**Avis délibéré de la mission régionale d'autorité environnementale  
sur le parc photovoltaïque au sol de Chevagnes et Thiel-sur-  
Acolin porté par PHOTOSOL sur les communes de Chevagnes et  
Thiel-sur-Acolin (03)**

**Avis n° 2023-ARA-AP-1598**

**Avis délibéré le 7 novembre 2023**

Figure 2: Plan de masse du projet (source : étude d'impact).

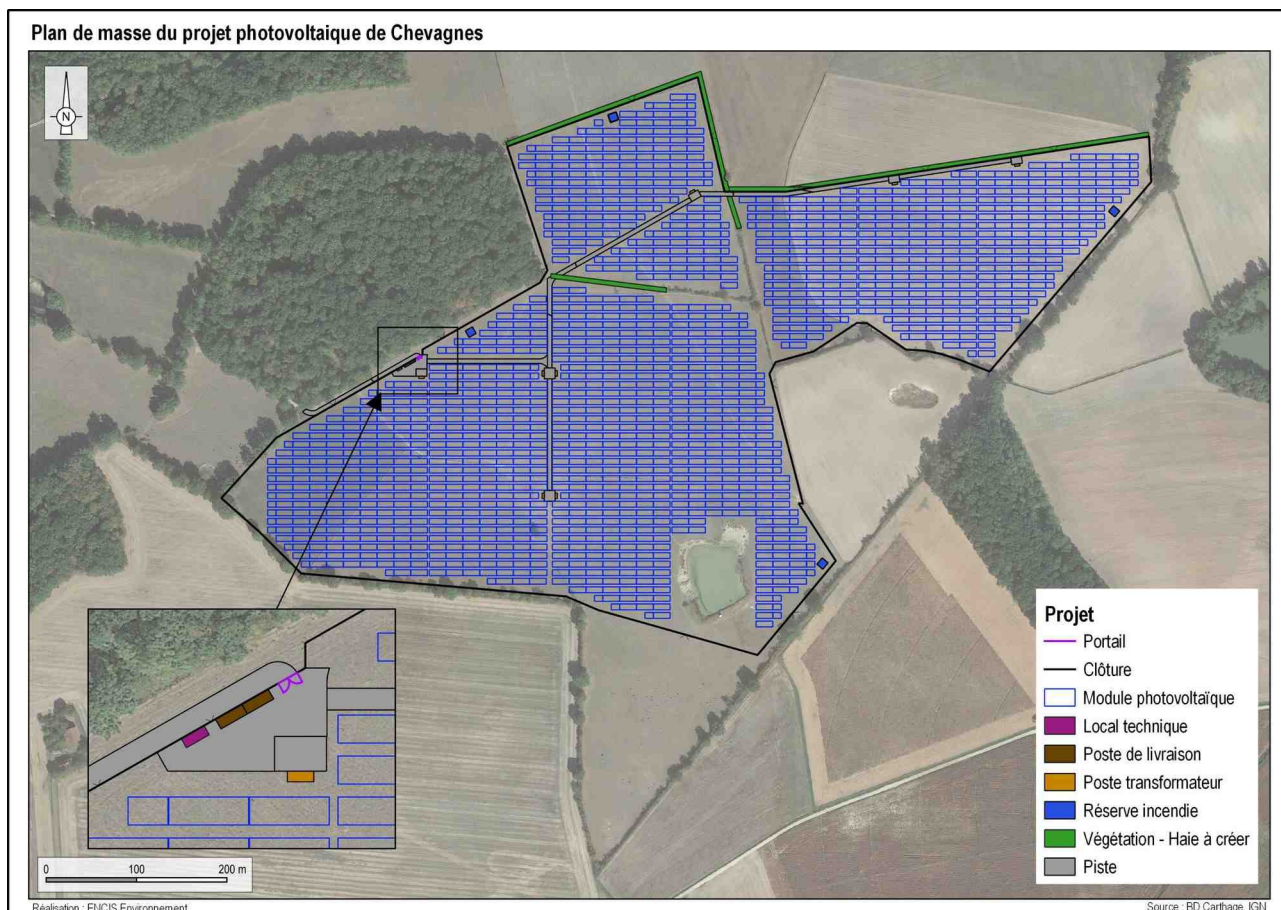
Le projet de centrale photovoltaïque, dont la durée d'exploitation est fixée pour au moins 30 ans, s'étend sur une superficie totale clôturée de 29,8 hectares, bien en deçà de celle de la zone d'implantation potentielle (Zip), avec 16,7 ha de panneaux en surface projetée (cf. figure 2 du présent avis).

L'Autorité environnementale recommande de décrire précisément et d'inclure explicitement dans le périmètre du projet et donc de l'étude d'impact :

- le raccordement au réseau électrique, fonctionnellement lié au parc photovoltaïque, et les renforcements du réseau électrique national, associés,
- les caractéristiques agrivoltaïques du projet,

Figure 3: Carte des habitats au sein de l'aire d'étude immédiate (source : volet nature de l'étude d'impact).

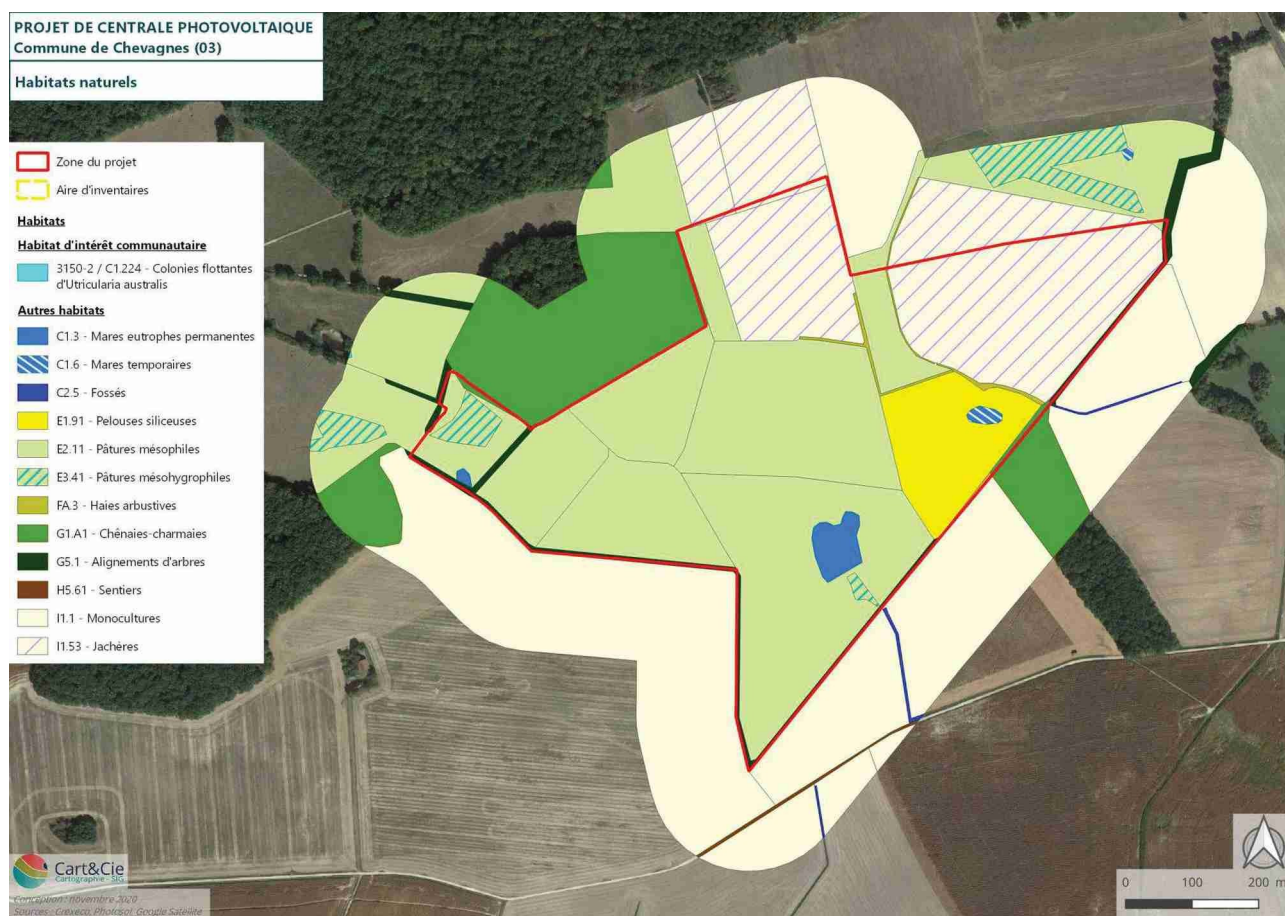
La zone d'implantation se positionne en milieu ouvert agricole, sur des habitats variés de prairies plus ou moins humides (cf. figures 3 et 4 du présent avis) et pour certains (jachères, cultures) encore récemment labourés<sup>8</sup>. Les milieux forestiers et agricoles, les étangs et cours d'eaux à proximité, en relation d'espaces perméables de relais surfaciques et linéaires de la trame verte et bleu (TVB) du schéma régional d'aménagement de développement durable et d'égalité des territoires, constituent une mosaïque de milieux favorisant un ensemble de cycles biologiques d'espèces, notamment protégées.

En matière d'enjeu, pour ce qui est des habitats, le site d'accueil du projet est couvert par des pâtures et jachères, présentant un enjeu faible, mais aussi par des pelouses siliceuses, des milieux boisés et des pâtures mésohygrophiles présentant des enjeux modérés. Un habitat d'intérêt communautaire et un habitat justifiant un enjeu fort se trouvent en périphérie ouest de la Zip : des colonies flottantes d'[Utriculaire citrine](#) et des vieux chênes accueillant du Grand capricorne et favorables aux colonies de chiroptères. Les intérêts fonctionnels des milieux sont considérés comme modérés à forts pour tous les milieux arbustifs et arborés. Tous les milieux ouverts de la Zip, y compris ceux qui sont cultivés, ont un intérêt reconnu pour l'avifaune, notamment par la présence des zones Natura 2000, pour l'alimentation, la reproduction (nidification) et lors de la migration des

espèces, notamment d'intérêt communautaire. Ainsi, les enjeux tant patrimoniaux que fonctionnels devraient y être considérés comme modérés à fort.

Figure 4: Implantation du projet (en rouge la clôture et en gris les rangées de tables) et localisation des zones humides (en parme); en vert les boisements et haies (source : dossier)

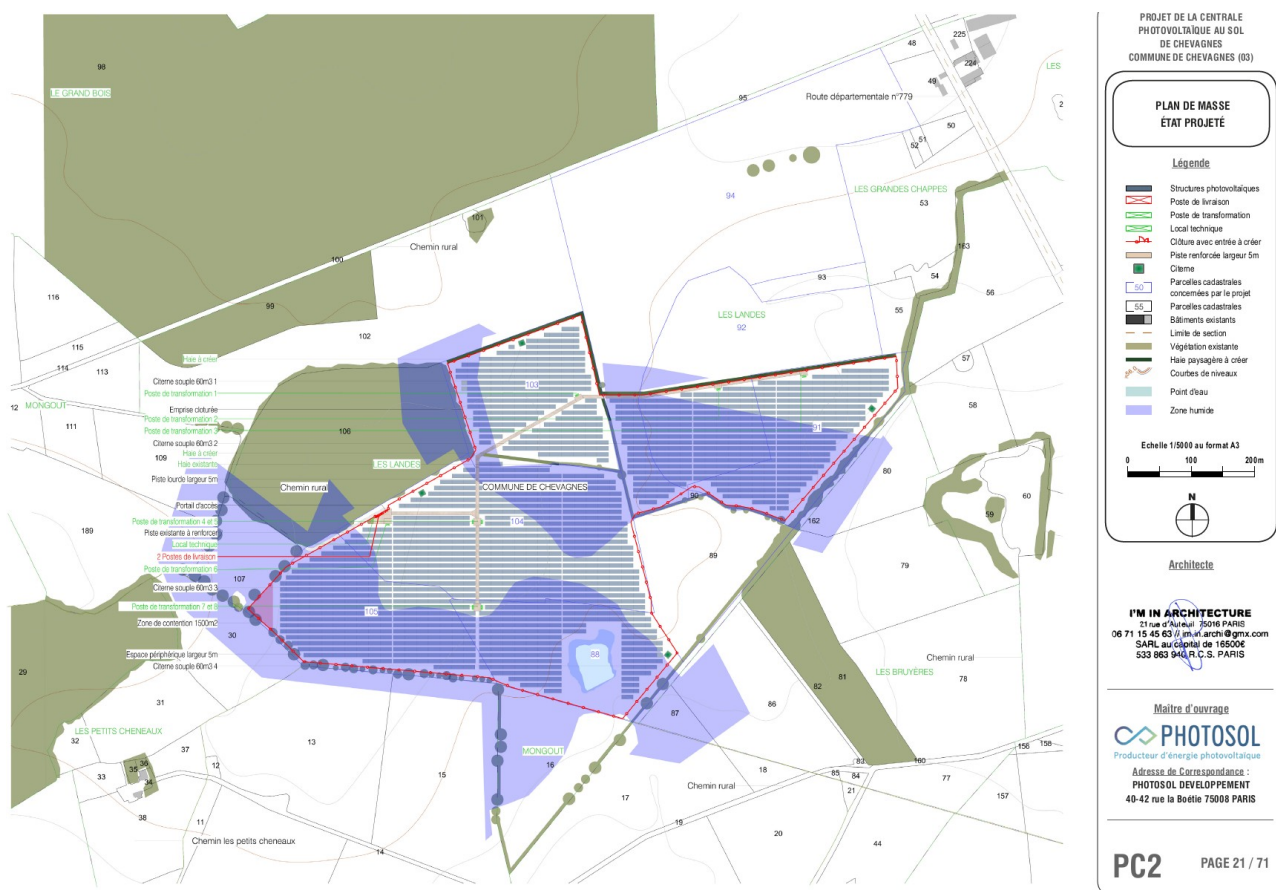
Une mesure de réduction des impacts sur les zones humides vise à limiter les impacts sur les fonctionnalités hydrogéologiques des zones humides, ce qui témoigne de l'existence d'impacts sur les zones humides. L'absence d'une réelle démarche d'évitement des zones humides n'est pas compréhensible (cf. figure 4 et §2.4).

**L'Autorité environnementale recommande de reprendre l'estimation de la surface de zones humides dont les fonctionnalités seront affectées et de reprendre en conséquence la recherche de mesures d'évitement de ces incidences. Elle recommande plus généralement de réévaluer et préciser les impacts du projet sur les habitats et les espèces inféodées à ceux-ci et de revoir les mesures d'évitement, de réduction et de compensation en conséquence.**

Figure 6: Projets connus dans l'aire d'étude (source : dossier)

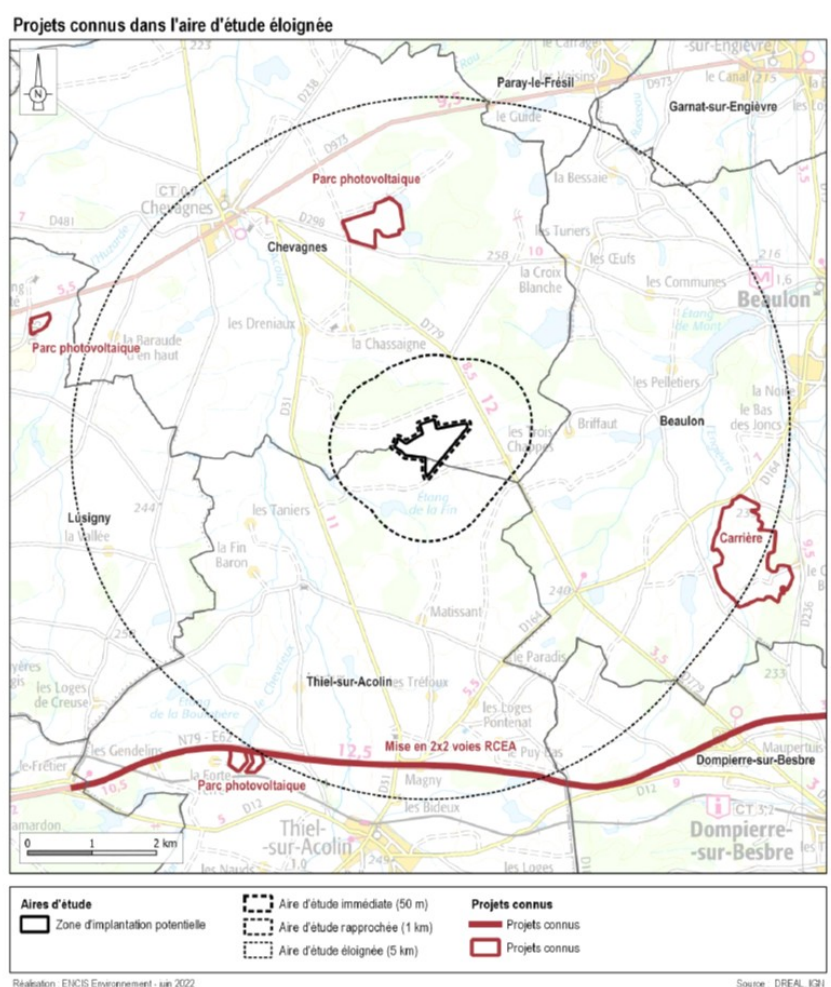
Pour autant le dossier s'appuie sur un seul constat, l'absence d'impacts cumulés significatifs sur les zones humides, sur les visibilitées paysagères, sur la faune et la flore. Cette affirmation manque d'arguments et de justifications en ne fondant l'analyse que sur l'abondance de ces milieux ouverts dans un périmètre large. Les incidences cumulées constatées dans le département de l'Allier et plus particulièrement sur la commune : consommation d'espaces fonciers agricoles et destructions de zones humides et d'espèces rattachées devraient être analysées finement eu égard au nombre de projets photovoltaïques en développement ou déjà construits. Un périmètre correspondant à la

- de détailler et compléter l'analyse des effets cumulés par la présentation exhaustive des projets de développement de centrales photovoltaïques, en cours d'instruction, de travaux ou d'exploitation, à l'échelle du territoire, sur un périmètre pertinent correspondant à la zone de production électrique appropriés du S3REnR.
- de prendre, en prenant en compte à cet effet l'ensemble des enjeux environnementaux tels que les impacts sur les espaces agricoles, les milieux naturels, les zones humides, le paysage et les continuités écologiques.
